小型CNGトラックの燃料装置のリコールについて

平成 23年11月4日

リコール届出番号 2846

改善箇所説明図

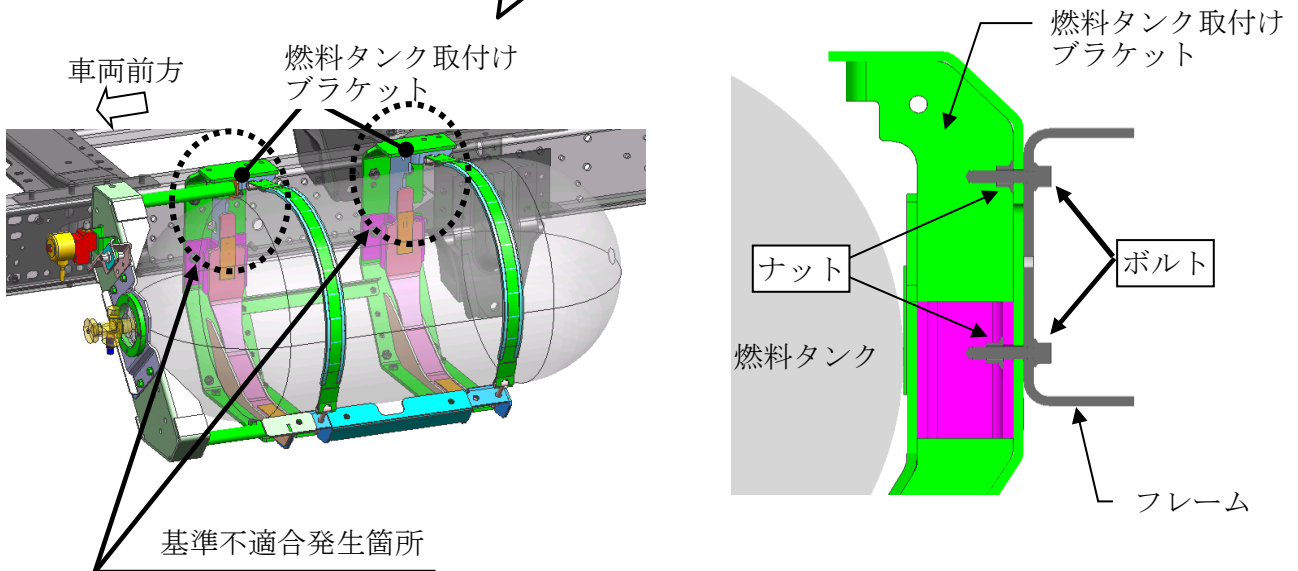
小型トラックの圧縮天然ガス自動車（CNG車）において、燃料タンク取付けブラケットの締結構造に対して、ボルトの締付けトルクが不足しているため、当該ボルトが緩む場合がある。そのため、そのままの状態で使用を続けると、ボルトが抜け落ち、最

改善の内容
全車両、燃料タンク取付けブラケットのボルト及びナットを対策品と交換し、対策の締付けトルクで締付ける。

識別： 車両左側充填口の扉の裏側に識別ペイント（黄色）を塗布する。
